FURUÁS 26, HAFNARFIRÐI

GRUNNLAGNIR
GRUNNMYND OG AFSTÖÐUMYND

Dagsetning	Verk nr.	Mælikvarði	Teikn. nr.
28.02.´07	A-06-12-61	1:50	L-02

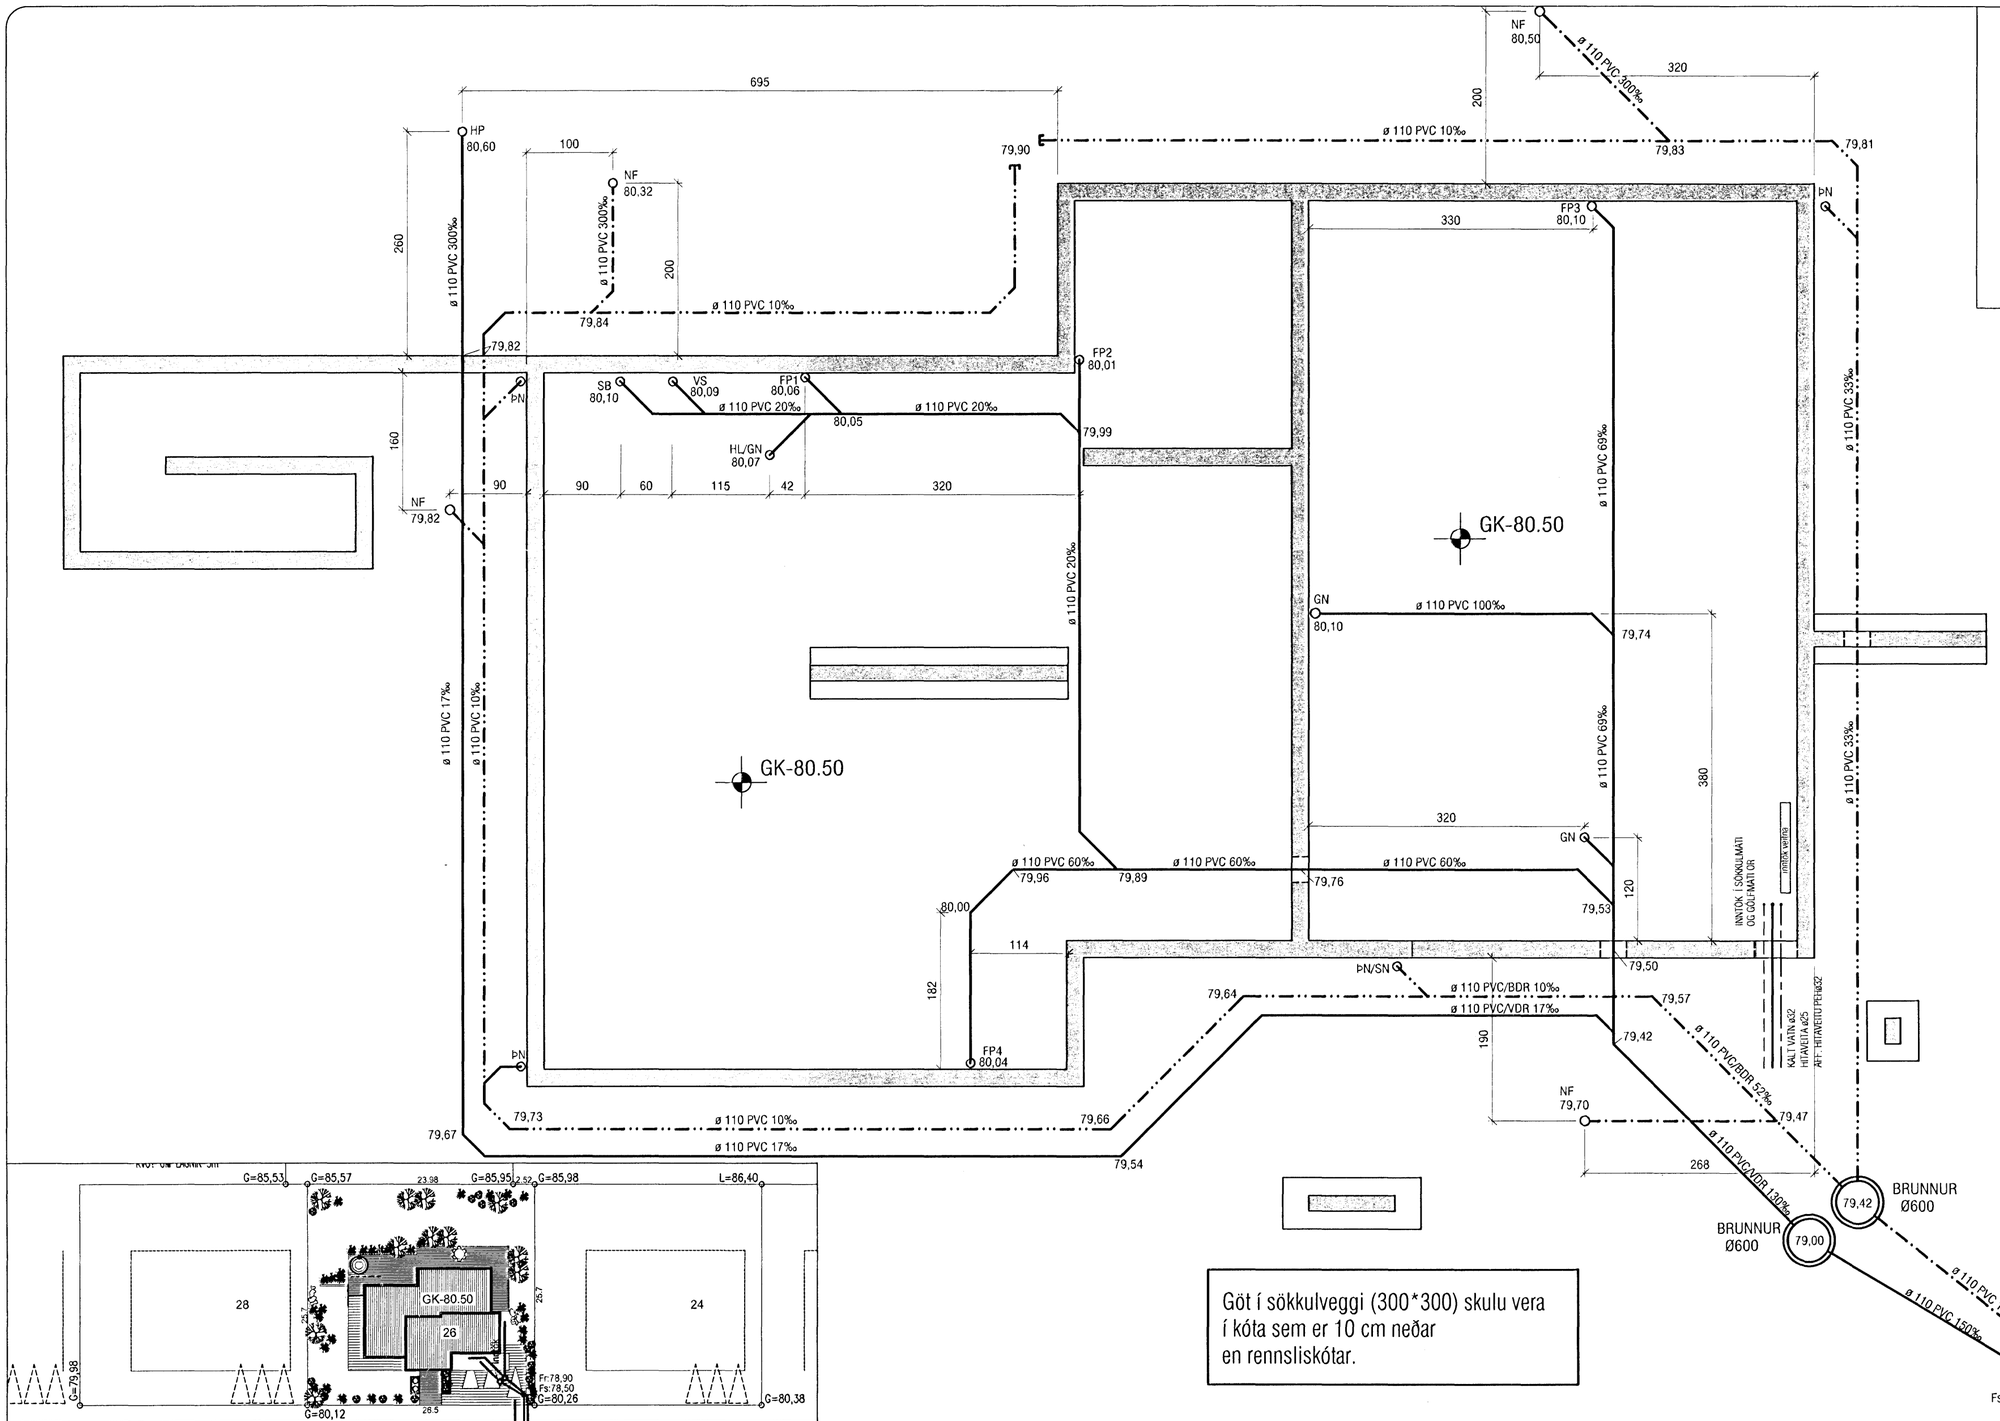
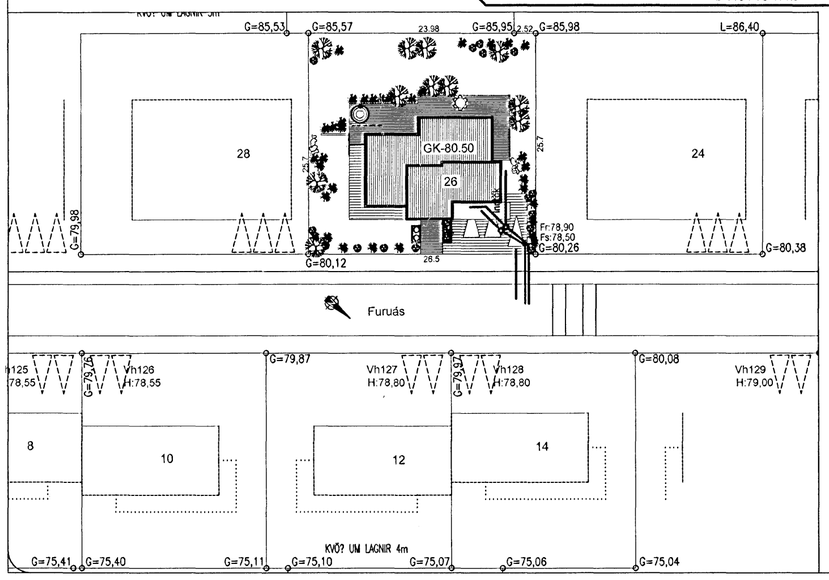
BREYTING 12.09.´07: Stút fyrir SV í bílskúr og fyrir HP bætt við og NF bætt við.
BREYTING 07.07.´07: Fallpípur færðar einnig bætt við ÞN/SN
